Wettbewerb für ein Kindergarten-Schulhaus in Erlenbach (Zürich).

Aus dem Bericht des Preisgerichtes.

I. Preis (900 Fr.), Entwurf Nr. 6 „3063,86 m³“. Verfasser Rudolf Hanhart, Arch., Erlenbach.

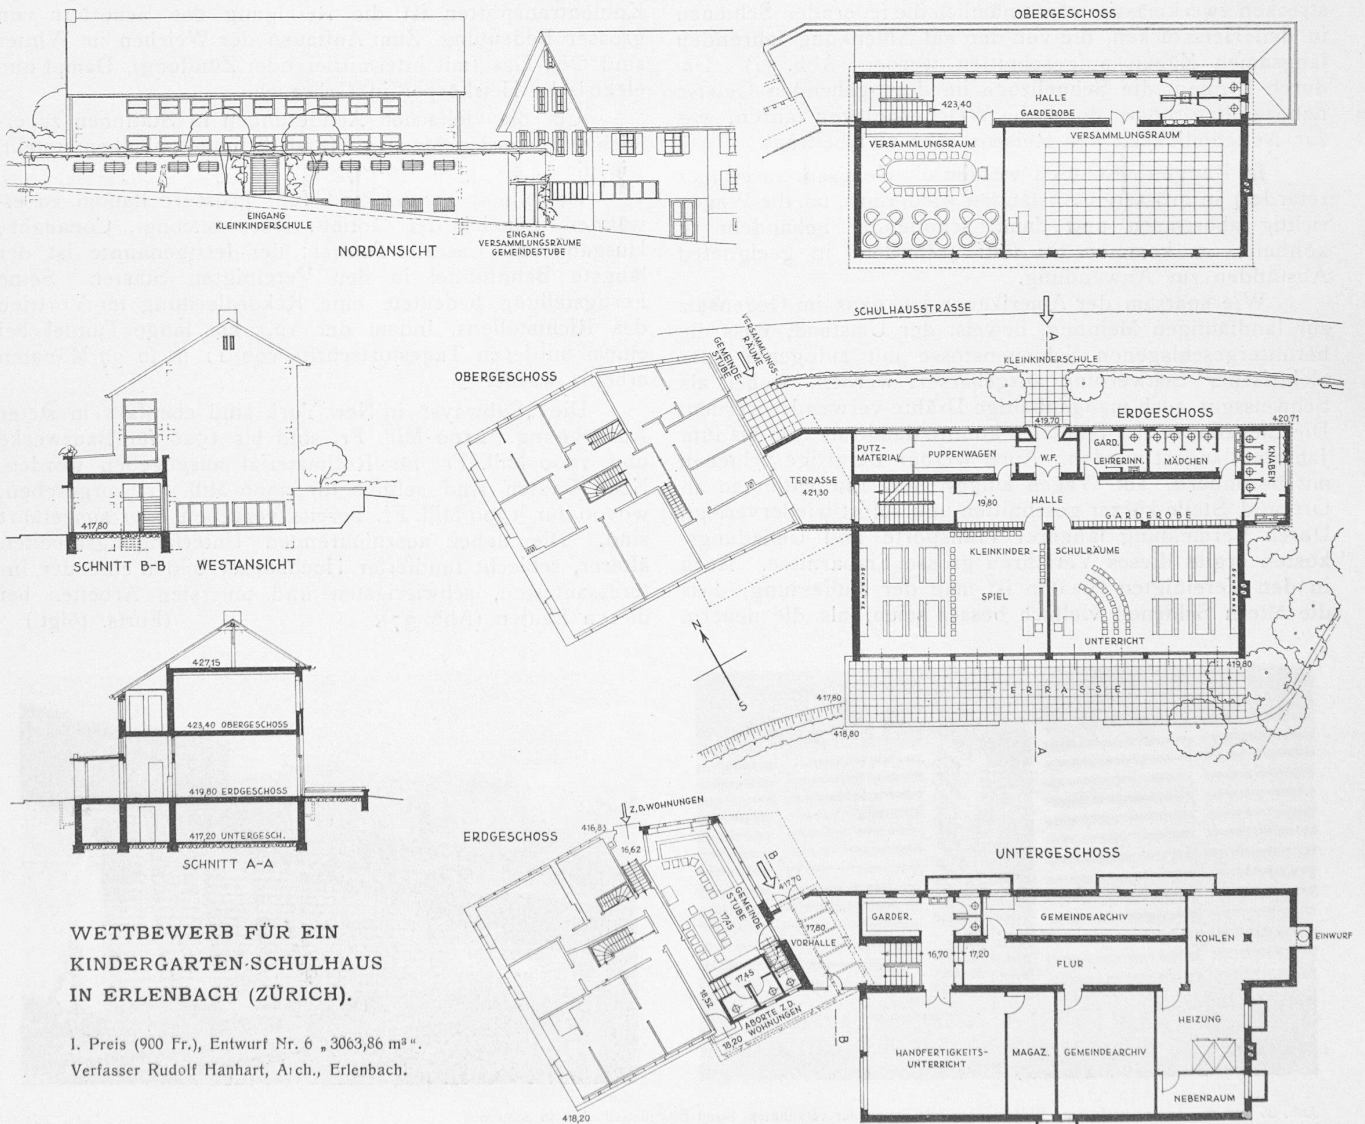
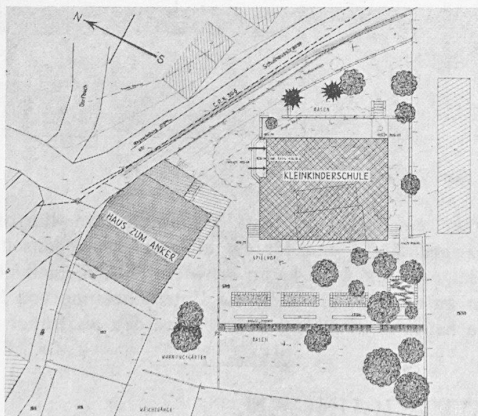
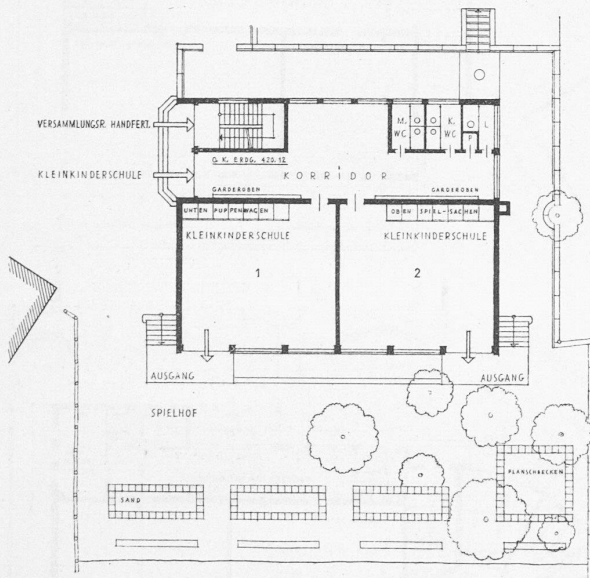
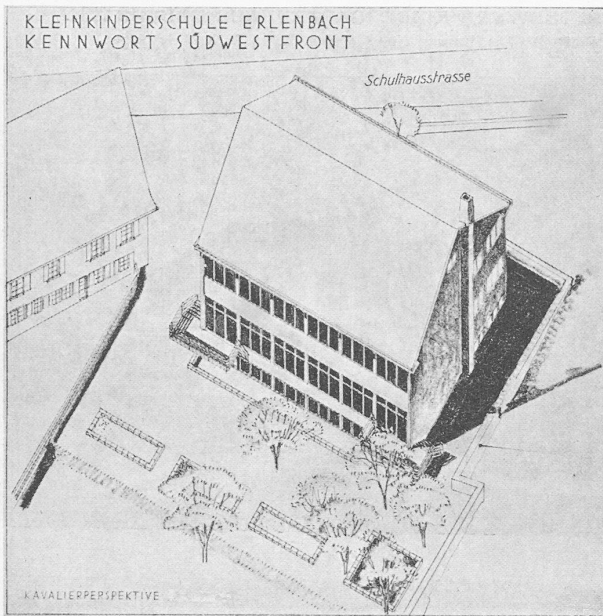
Projekt Nr. 6, „3063,86 m³“. Die Gesamtanlage in Verbindung mit dem Haus zum Anker ist sehr gut. Die Gestaltung der Grundrisse zeigt sowohl in praktischer wie in räumlicher Hinsicht ein gutes Verständnis für die Lösung der gestellten Aufgabe. Sehr schön wirkt die Verbindung der Kindergartenräume mit der vorgelagerten Terrasse und dem Uebergang von dieser zur Spielwiese. Schule und Garten sind in harmonische Verbindung gebracht. Die Haupträume sowohl im Parterre wie im I. Stock weisen gute Verhältnisse auf. Die Fassaden sind sachlich gehalten, sie sind

schön gegliedert und bei aller Einfachheit reizvoll komponiert. Die in der Perspektive etwas hart wirkende westliche Giebelwand würde in der Ausführung nicht störend in Erscheinung treten. Bemerkenswert ist die Lösung der Eingänge zum Kindergarten und zu den Sälen. Die Vorhalle für die Saaltreppe dient zugleich als Eingang für eine im Haus zum Anker vorgesehene Gemeindestube. Die Vorschläge für den Umbau in diesem Haus sind wohl überlegt und empfehlenswert. — Kubikinhalte 3064 m³.

II. Preis (650 Fr.), Entwurf Nr. 7 „Südwestfront“. Verfasser F. Largiadèr, Arch., Erlenbach.

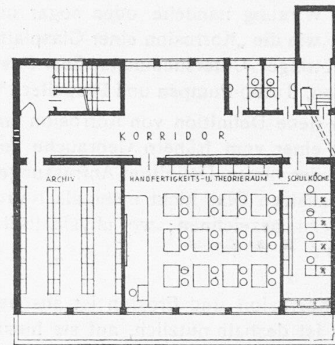
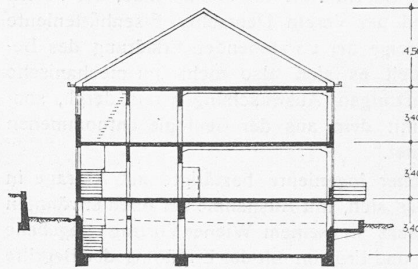
Projekt Nr. 7, „Südwestfront“. In einem annähernd quadratisch freigestellten Baublock sind die verlangten Räume untergebracht. Die einzelnen Geschosse mit besondern Zugängen weisen gute Verhältnisse auf. Die beiden Säle im I. Stock sollten mit Rücksicht auf den Gebrauch ausgewechselt werden. Der Nachteil der allzugrossen Raumtiefen der Schulkloake ist wie bei Nr. 4 auch hier festzustellen. Die Aufschliessung des Vorgeländes ist für die

Zwecke der Klein- kinderschule gut gelö- st. Die architektonische Haltung ist einfach und zweckmässig. — Kubikinhalt 2907 m³.
